## Merkblatt DWA-M 732

Abwasser aus Brauereien

### Korrekturhinweis von August 2022

### Korrekturhinweis von Oktober 2013

**Bild 3: Spezifische CSB-Frachten aus den Abteilungen einer Großbrauerei**  
(Daten der Arbeitsgruppe)

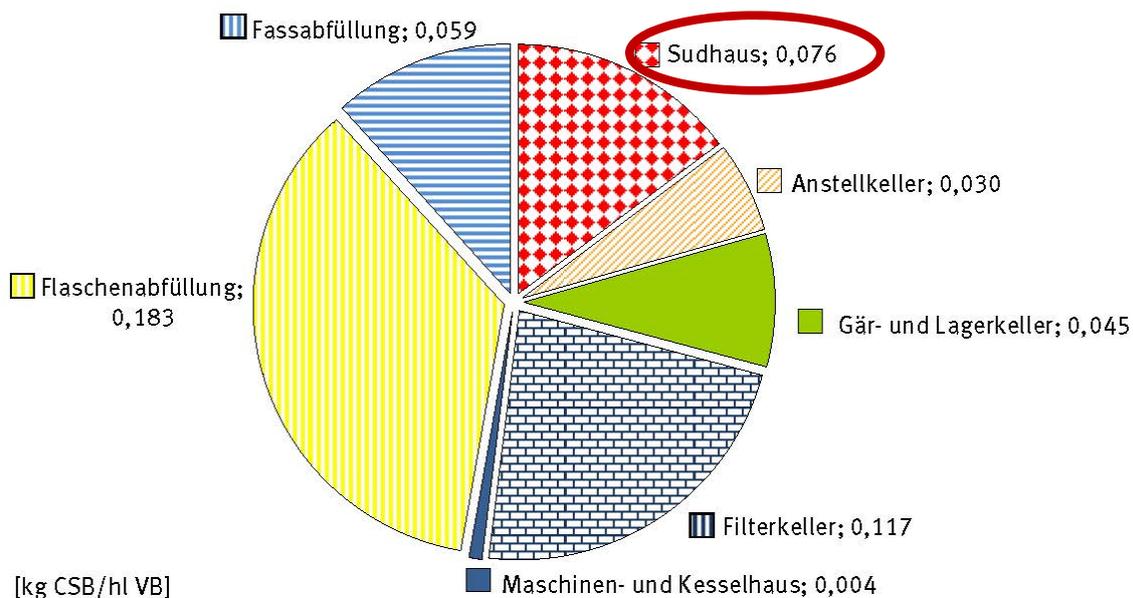
Seite 23, zu 7.2, Bild 3: Bitte ergänzen Sie zu Sudhaus den Wert 0,076.
